Naše číslo
8045/2022/DEN/006

Vysvetlenie informácií uvedených v súťažných podkladoch VI

Na základe žiadosti záujemcov o vysvetlenie, doručených prostredníctvom JOSEPHINE v zadávaní podlimitnej zákazky pod názvom „ZŠ Odborárska - rozšírenie kapacít tried“ vyhlásenej uverejnením Výzvy na predkladanie ponúk vo Vestníku verejného obstarávania č. 165/2022, pod zn. 33789 - WYP, zo dňa 25.07.2022 (ďalej len výzva), verejný obstarávateľ v zmysle § 113 ods. 7 zákona č. 343/2015 Z. z. o verejnom obstarávaní a o zmene a doplnení niektorých zákonov v znení neskorších predpisov (ďalej len „ZVO“) poskytuje nasledovné vysvetlenie informácií uvedených v súťažných podkladoch:

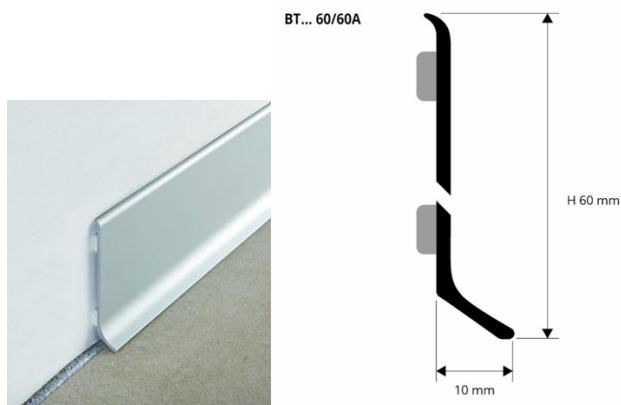
„Otázka č. 13: Vo výkaze výmer „001 - SO-01 Stavebná časť_Z“ je v položkách č. 182 až 184 dodávka a montáž ukončovacích plastových a hliníkových lišt. Chýba bližšia špecifikácia položky.

Žiadame verejného obstarávateľa o stanovisko:

- o aké lišty sa jedná?
- aké sú požadované ich parametre (rozmery, farebnosť, ...atď)

Odpoveď verejného obstarávateľa č. 40:

Vid' obrázky:
